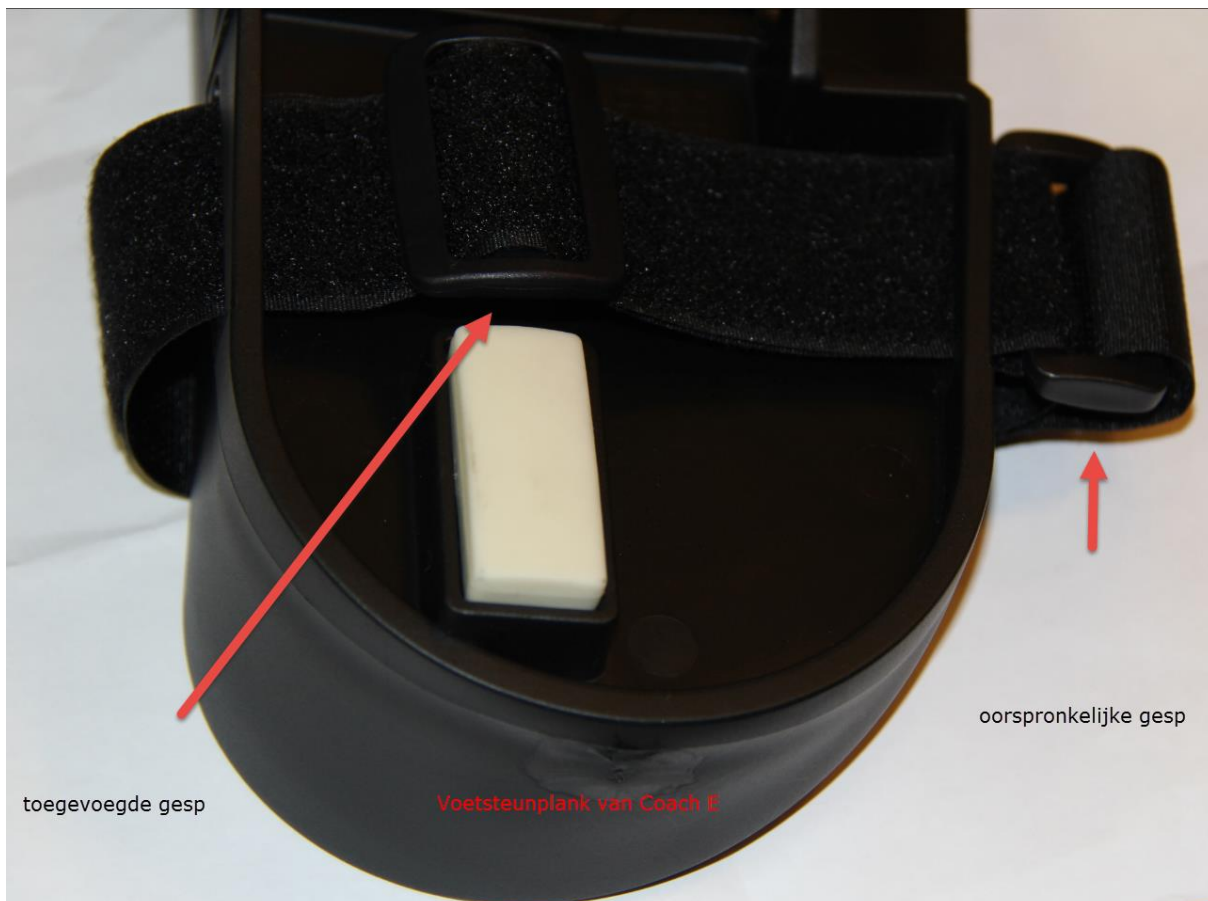
Verleng/Verkort-gesp Duraflex (Sliplok buckle) toegevoegd aan voetwreefspanriempje

Riemverstelbaarheid

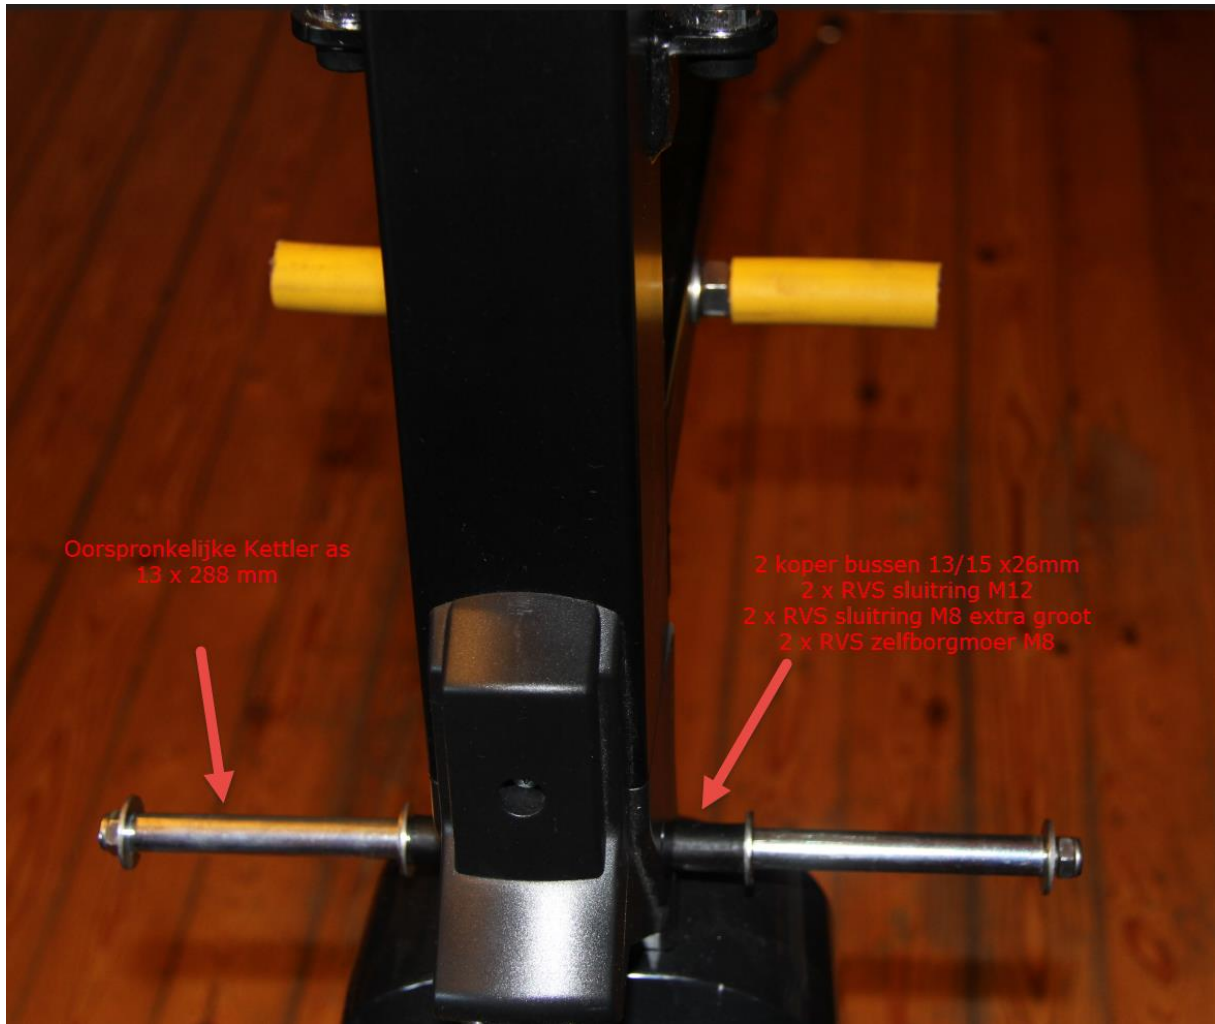
Alu sportfietsstuur, overtrokken met schuimrubber voor vlinderstuurbochten.
Verbeterd de greep, vooral bij zweten en kleinere handen.
Ook 5 cm breder dan oorspronkelijk. Dit vermijdt/vermindert het knieraken tijdens het oefenen.

Rechthoekige steunbuis 10 mm ingekort. 10 mm plaat ingelast met schroefdraad M10 centraal.
Daarin Miele wasmachinesteun nr 1548364 met bijhorende contraoer, handbedienbaar.
Steunvlak kan nu zowel - als + 16 mm geregeld worden.
Vermindert kans op metaalmoeheid t.g.v. dynamische belasting op lasverbindingen.
